改善箇所説明図

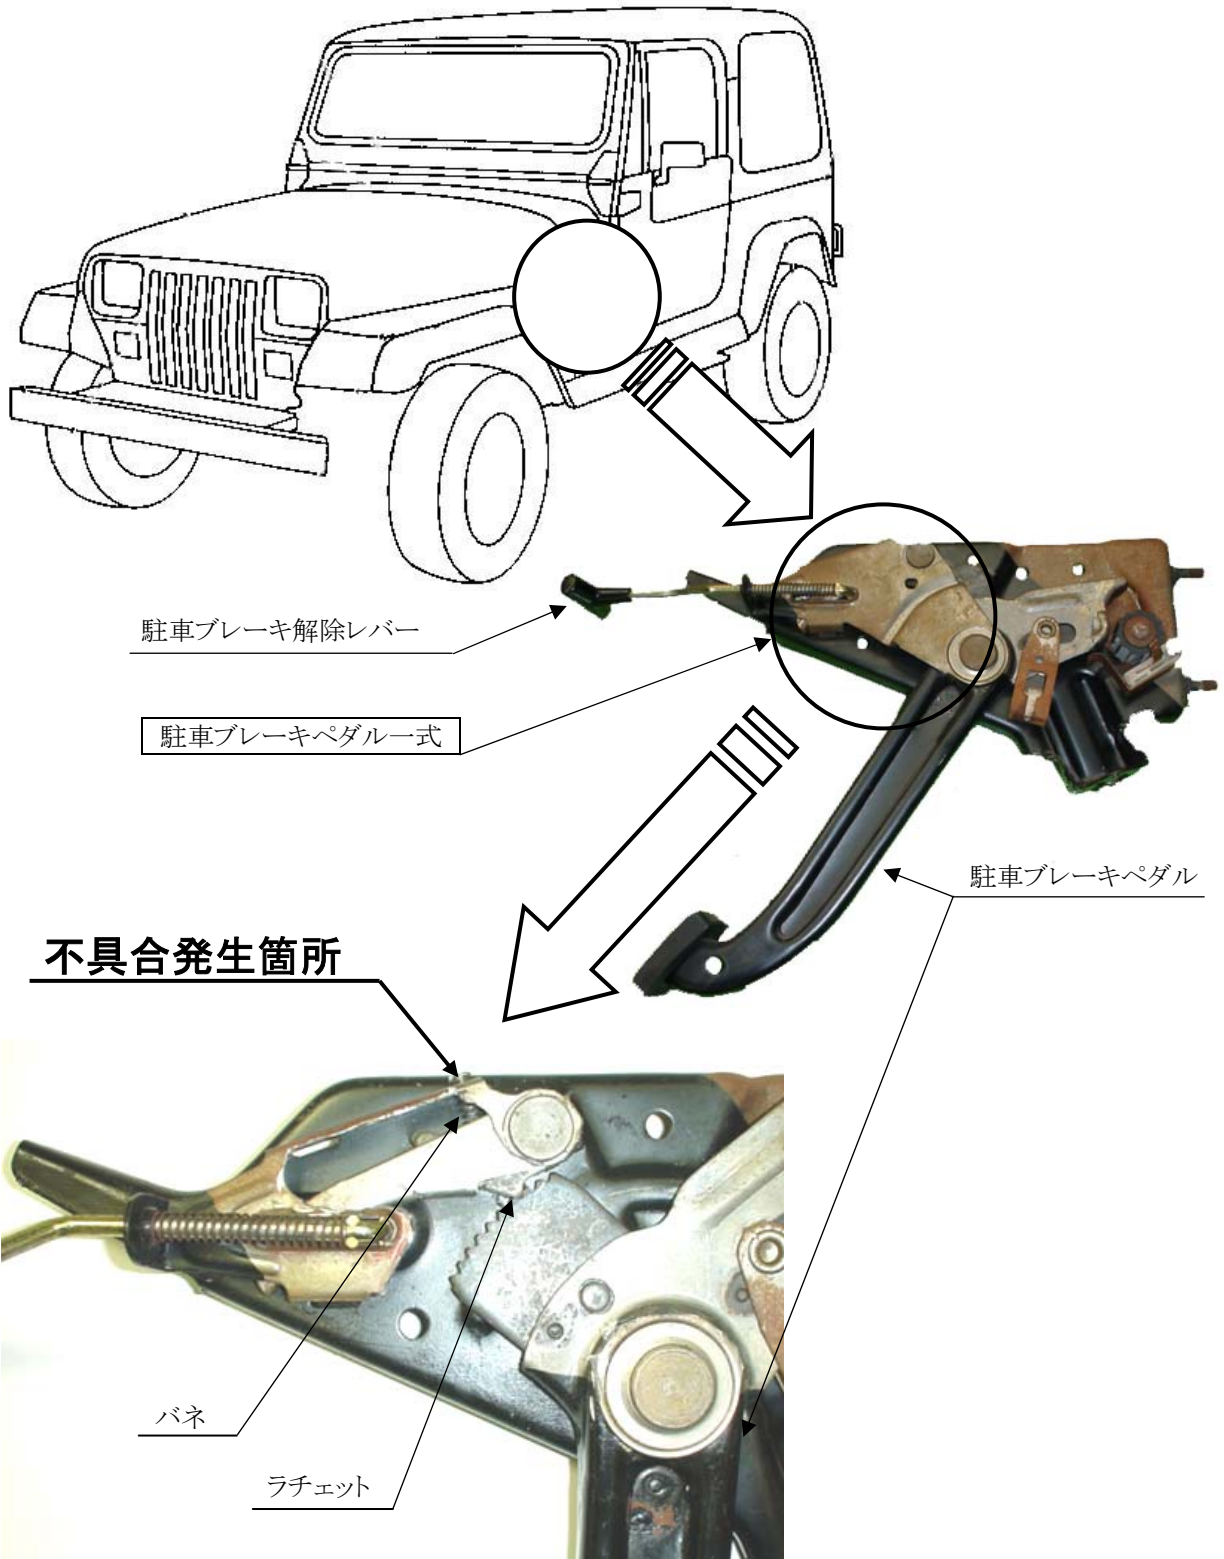
駐車制動装置において、駐車ブレーキペダルのラチェットを噛み合わせるバネの張力が不十分なため、長期間の使用により、ラチェットに塗布されたグリスが異物(埃)により硬化する等の抵抗が発生した場合に、バネの力で十分にラチェットを噛み合わせることができなくなり、最悪の場合、駐車ブレーキが解除されるおそれがある。

全車両、駐車ブレーキペダル一式を対策品と交換する。
